**INFORME DE VISITA DE CONTROL  
N° 027-2023-OCI/0341-SVC**

**“CREACIÓN DEL TERMINAL TERRESTRE MUNICIPAL  
EN LA CIUDAD DE CABANA, DISTRITO DE CABANA,  
PROVINCIA DE PALLASCA – ÁNCASH” - II ETAPA**

**INFORME DE VISITA DE CONTROL**  
**N° 027-2023-OCI/0341-SVC**

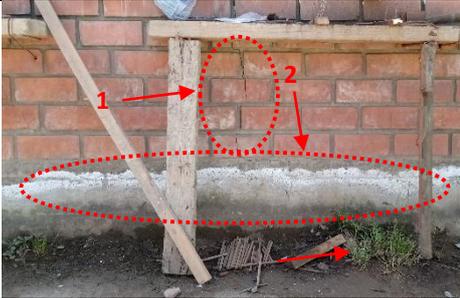
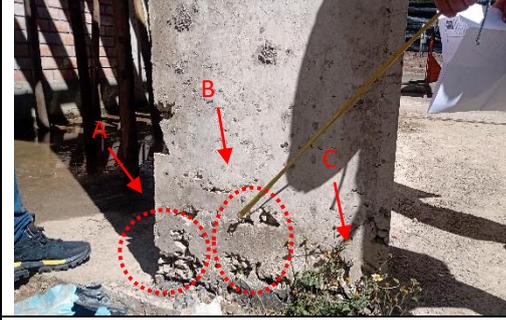
En ese sentido, de la revisión a la documentación alcanzada con Informe N° 0283-2023-MPP-C/GIDUR/HASZ de 31 de mayo de 2023, se constató que en el expediente de liquidación técnica – financiera, referente al relleno compacto con material de préstamo, no se adjuntaron los ensayos de mecánica de suelos correspondientes a la compactación solicitada según especificaciones técnicas ni otros ensayos requeridos por la norma técnica vigente, lo que no garantizaría la correcta ejecución de la partida.

El hecho antes advertido afecta la calidad de la Obra, el tiempo de vida útil y el no cumplimiento de los objetivos de la Obra.

IMAGEN N° 17	IMAGEN N° 18

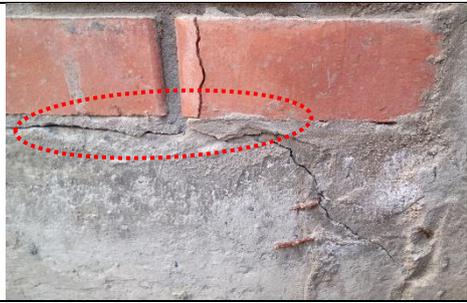
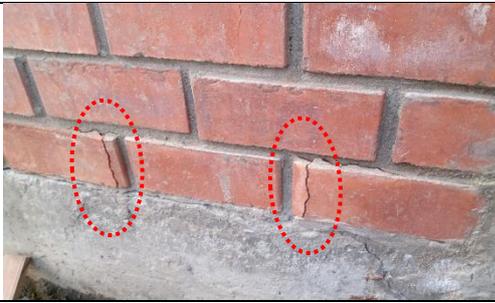
De acuerdo a la visita de campo se evidenció que, las puntas de las barras de acero corrugado que serán utilizadas en la Obra se encontraban en contacto directo con el suelo el cual mostraba presencia de humedad y óxido; de igual manera, las armaduras de las vigas de arrastre y vigas tienen presencia de óxido y alineamiento inadecuado, tal como se muestra en las imágenes siguientes:

<p>Barras de acero utilizado en los estribos de las vigas en contacto directo con el suelo, y se observa presencia de óxido.</p>	<p>En la imagen se observa óxido en el acero de la estructura de la viga del techo.</p>

<p>En la imagen se observa presencia de óxido en las puntas del acero que están en contacto directo con suelo.</p>	<p>En la imagen se observa que la viga de arrastre tiene una deformación convexa, antes de unirse a la estructura de la columna.</p>
